改善箇所説明図

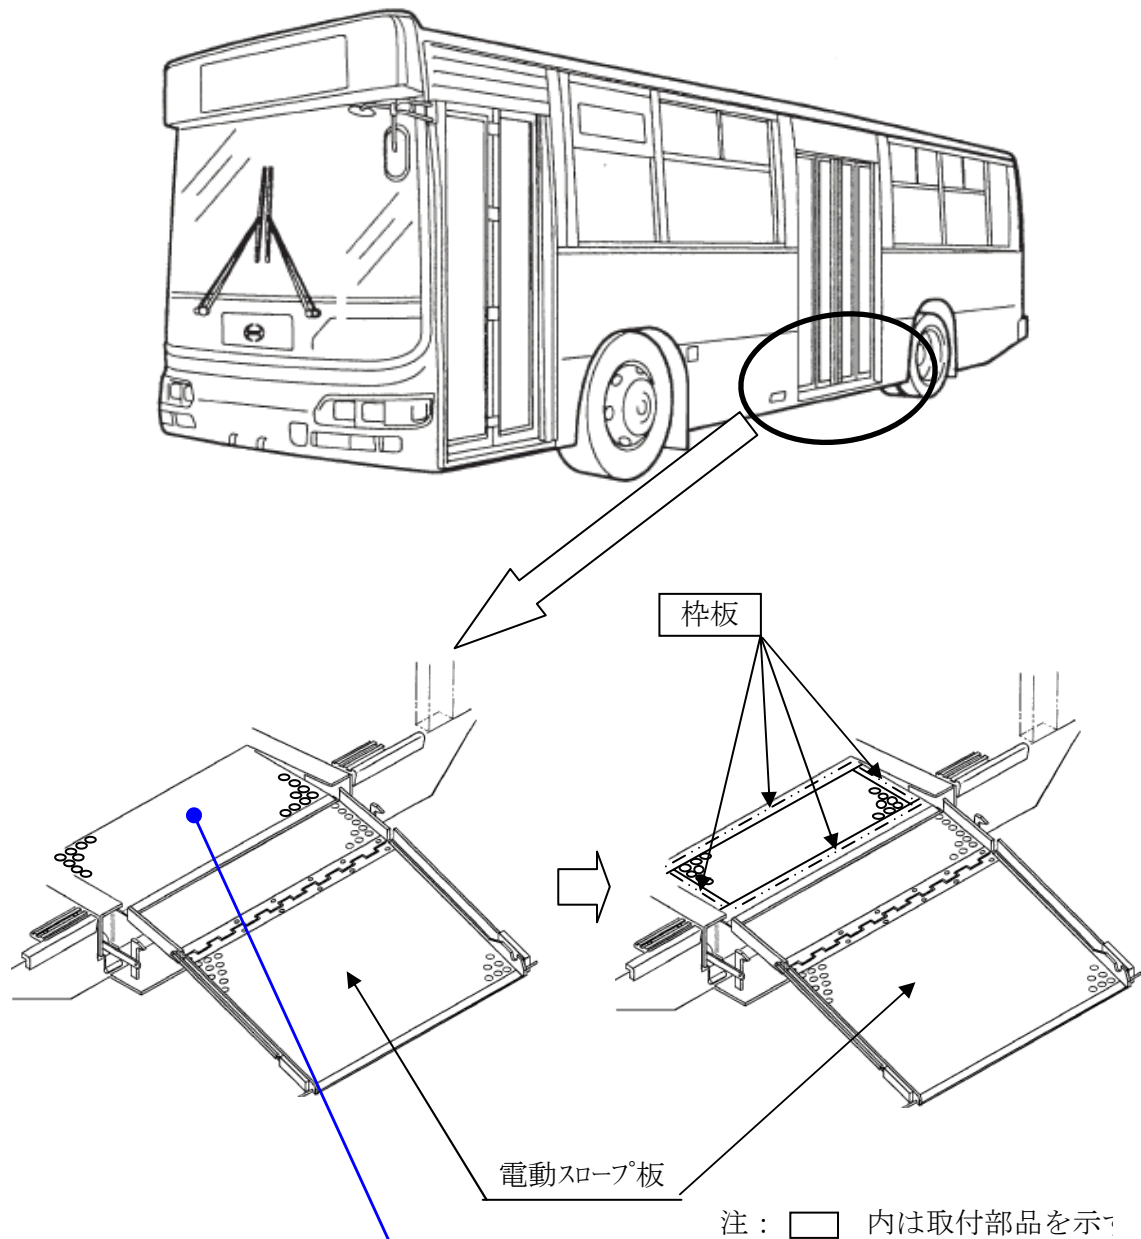
基準不適合発生箇所

電動式スロープ板を装着したノンステップバスにおいて、乗降口のマットの接着が不適切なため、当該マットが剥がれるものがある。そのため、そのままの状態で使用を続けると、最悪の場合、足をかけた際に剥がれたマットが滑り、乗降客が転倒するおそれがある。

改善の内容

全車両、当該マットに枠板を取り付ける。

改善済車には、ネームプレート右上側のビス頭部に黄色ペイントを塗布する。
